## 改善箇所説明図

7速Sトロニック型自動変速機

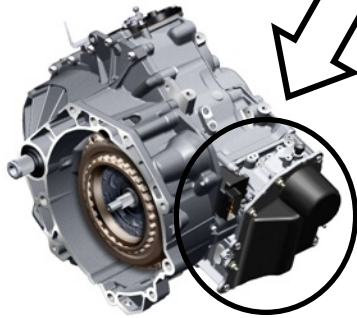
7速Sトロニック型自動変速機を搭載した車両において、自動変速機制御コンピュータの基盤材質が不適切であるため、内部ショートが発生し電源用ヒューズが溶断するおそれがある。走行中に不具合が発生した場合、クラッチの締結が開放されることによって、車両の運行を維持するための駆動力が伝達されず惰性走行状態となり、車両停車後に再発進不能となる。なお、不具合が発生しても、車両を安全に停車させるための制動、操舵にかかわる機能は保持される。駐車中に不具合が発生した場合、エンジンを始動できない、または始動できても発進不能となる。

全車両、自動変速機制御コンピュータを対策品と交換する。

識別：車両識別プレートの下側に、橙色で直径5mm程度のマークを塗布する。
